改善箇所説明図

後軸エアサスペンション

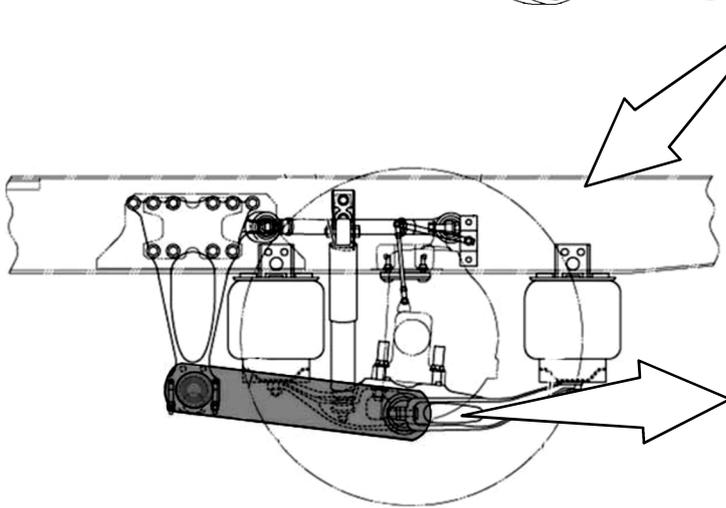
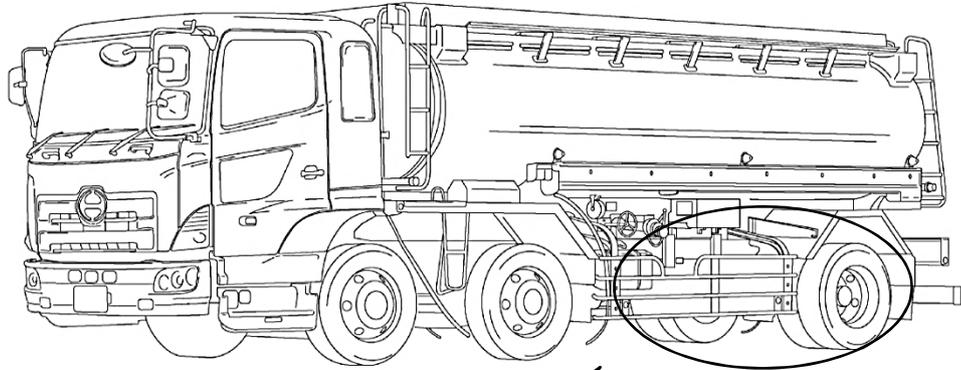
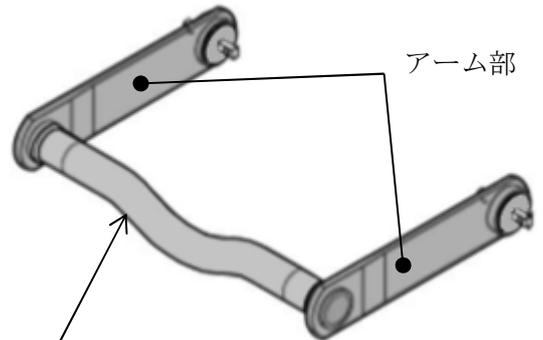
基準不適合発生箇所

大型トラックにおいて、後軸エアサスペンションのスタビライザアームの強度が不足しているため、旋回を頻繁に繰り返すと、当該アームに亀裂が発生することがある。そのため、そのまま使用を続けると、最悪の場合、アームが折損し、走行できなくなるおそれがある。

全車両、当該スタビライザを対策品に交換する。

識別：改善済車両にはネームプレートに黄色ペイントを塗布する。
